Ministerio de Infraestructura y Transporte
Aeropuerto Internacional Rosario
“Islas Malvinas”

LICITACIÓN PÚBLICA Nº 12/2017

**EJECUCIÓN OBRAS DE INFRAESTRUCTURA EN DESARROLLO NORTE -
PRIMERA PARTE**

NOTA ACLARATORIA Nº 1

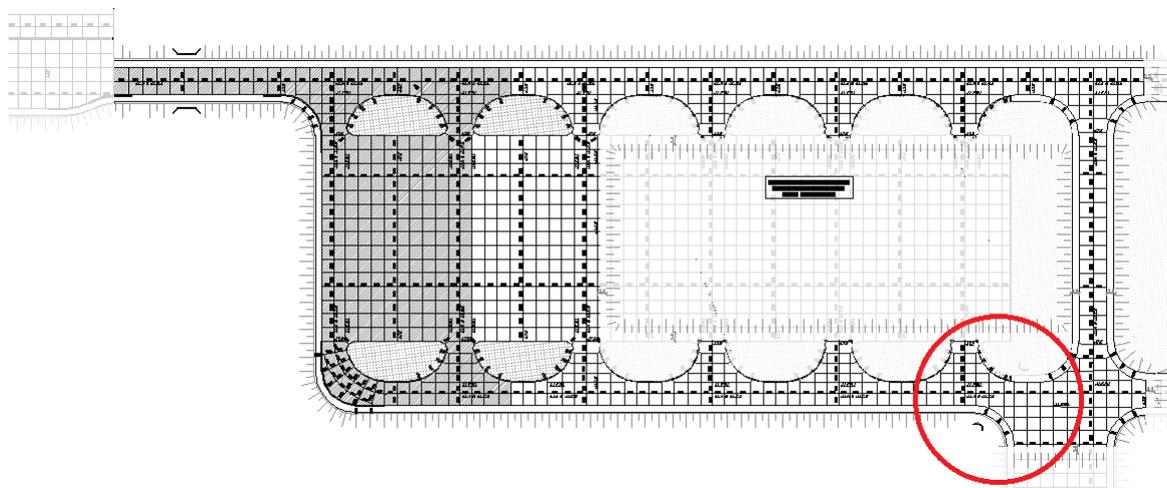
CONSULTA: Se solicita indicar donde se debe colocar la alcantarilla tipo cajón de sección 1 x 1.80m x 0.80m

RESPUESTA: En el plano N° 02 se detalla el esquema del PERFIL TIPO 3, correspondiente a la alcantarilla tipo cajón. Esta es utilizada en el sector noreste del desarrollo para el cruce de canales del sector, según se indica en el siguiente esquema.
